Европейская экономическая комиссия

**Соглашение 1958 года – рассмотрение проектов
поправок к действующим правилам,
представленных GRE**

Предложение по дополнению 22 к поправкам серии 02 к Правилам № 7 (габаритные огни, сигналы торможения и контурные огни)

Представлено Рабочей группой по вопросам освещения и световой сигнализации*

Передние габаритные огни.

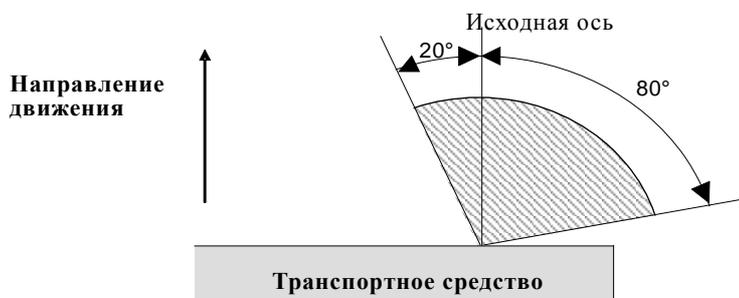
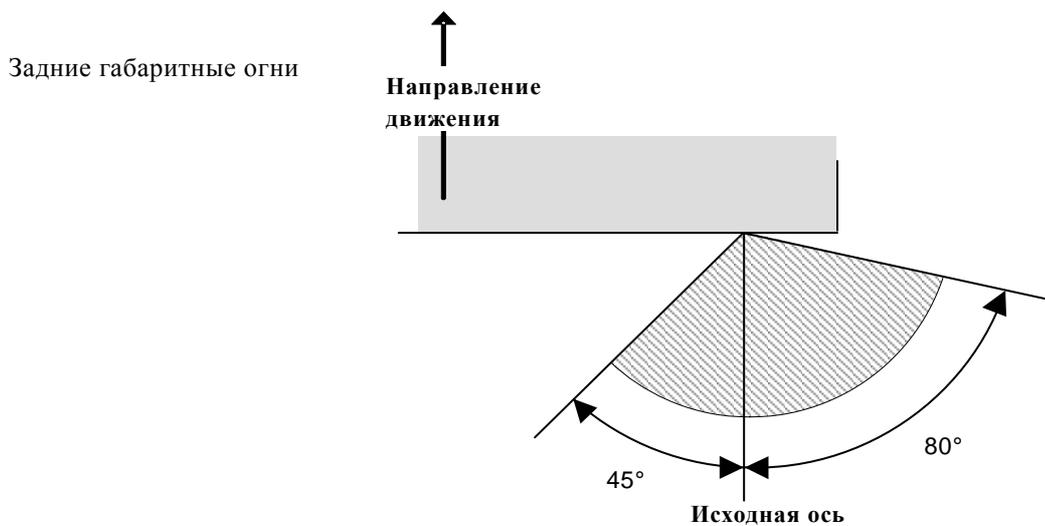
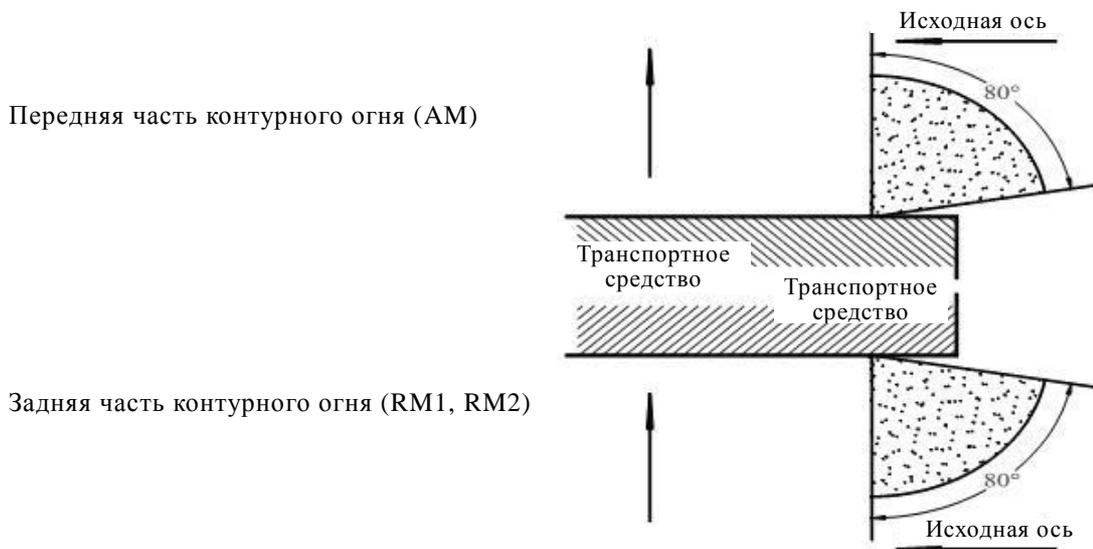
Приложение 1 изменить следующим образом:

Во всех случаях минимальные вертикальные углы распределения света в пространстве составляют 15° выше и 15° ниже горизонтальной плоскости для всех категорий устройств, охватываемых настоящими Правилами, за исключением:

- огней, предназначенных для установки с их плоскостью Н на высоте менее 750 мм над уровнем земли, для которых они составляют 15° выше и 5° ниже горизонтальной плоскости;
- факультативных огней, предназначенных для установки с их плоскостью Н на высоте более 2 100 мм над уровнем земли, для которых они составляют 5° выше и 15° ниже горизонтальной плоскости;
- для сигналов торможения категории S3 или S4, для которых они составляют 10° выше и 5° ниже горизонтальной плоскости".

Под плоскостью Н для передних габаритных огней, предназначенных для установки с этой плоскостью на высоте менее 750 мм над уровнем земли.
